Dotyczy: postępowania o udzielenie zamówienia publicznego prowadzonego w trybie podstawowym bez negocjacji pn.: **Budowa mieszkań wspomaganych na terenie osiedla przy ul. Orłąt Lwowskich w Nysie**

WYJAŚNIENIA TREŚCI SWZ (4)

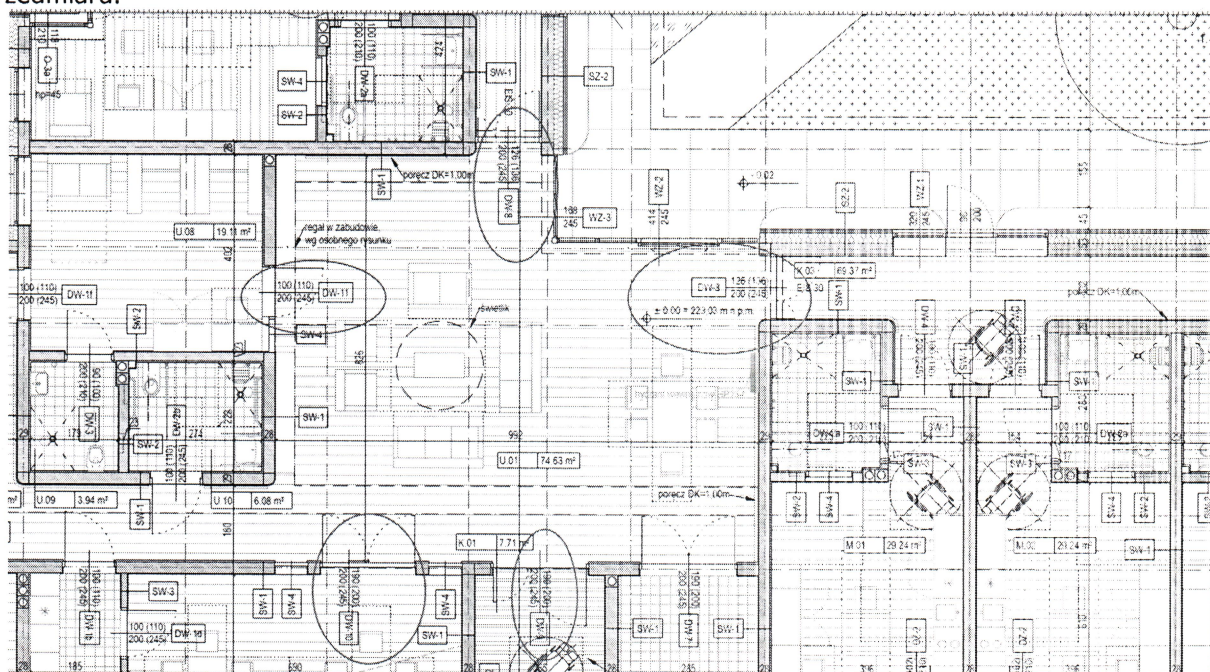
Dot. odpowiedzi na pytanie nr 2 z dnia 20.05.2025:

Poniżej zaznaczone drzwi na rzucie rys. P_01_001. Zestawienie brakujących drzwi znajduje się na rysunku w formacie DWG „240228_063 Nysa Mieszkania Chronione_Zestawienie stolarki”. Proszę o korektę przedmiaru.

Odpowiedź:

Dokonano zmiany. Przedmiar po korekcie oraz zestawienie stolarki w załączeniu.

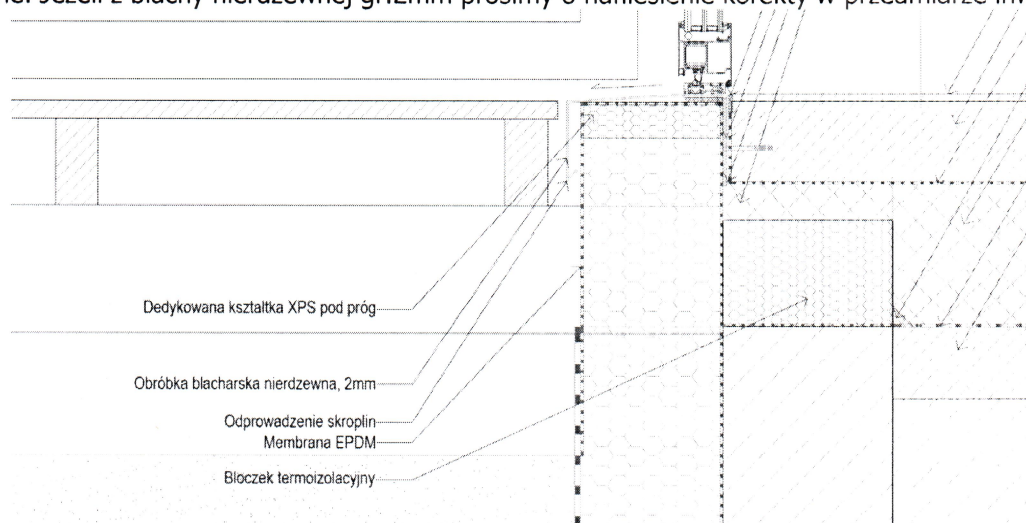
Według dokumentacji projektowej rysunków szczegółowych: PT_03_001_Detal ściany zew_950x693_1_10, PT_03_002_Detal ściany zew_1135x693_1_10 stolarkę należy montować do styropianu elewacyjnego za pomocą kątowników stalowych. Jest to tzw. montaż w ociepleniu w rozwiązaniu ponad standardowym. W pozostałej dokumentacji projektowej brak informacji odnośnie przekrojów zastosowanych kątowników stalowych co uniemożliwia sporządzenie wyceny montażu w tym zakresie. W przedmiarze inwestorskim budowlanym również brak dodatkowej pozycji kosztorysowej związanej z montażem kątowników. Prosimy o uzupełnienie dokumentacji w tym zakresie oraz przedmiaru inwestorskiego.

Informacja o sposobie montażu okien znajduje się na rysunkach detalicznych jak i w opisie projektu pkt. 4.2.3.12 Stolarka okienna. Wykonawca zobowiązany jest we własnym zakresie i w porozumieniu z dostawcą okien dobrać rozwiązanie systemowe i uwzględnić je w pozycjach w których wyceniona jest stolarka okienna.

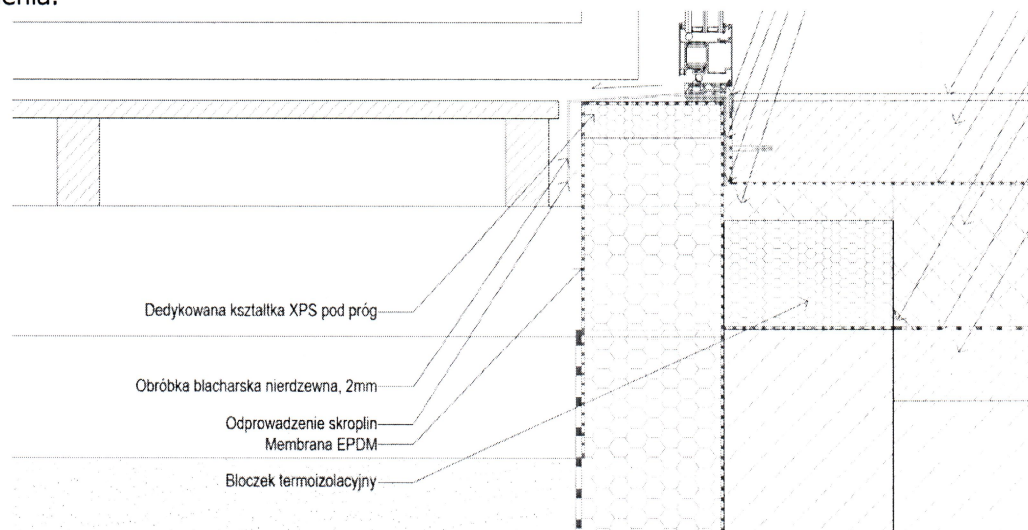
Według dokumentacji projektowej rysunków szczegółowych: PT_03_001_Detal ściany zew_950x693_1_10 na ścianie fundamentowej należy wykonać bloczek termoizolacyjny, którego koszt ze względu na właściwości jest znaczący. W przedmiarze inwestorskim brak pozycji kosztorysowej w tym zakresie, prosimy o wyjaśnienia.

Dokonano zmiany. Przedmiar po korekcie w załączeniu.
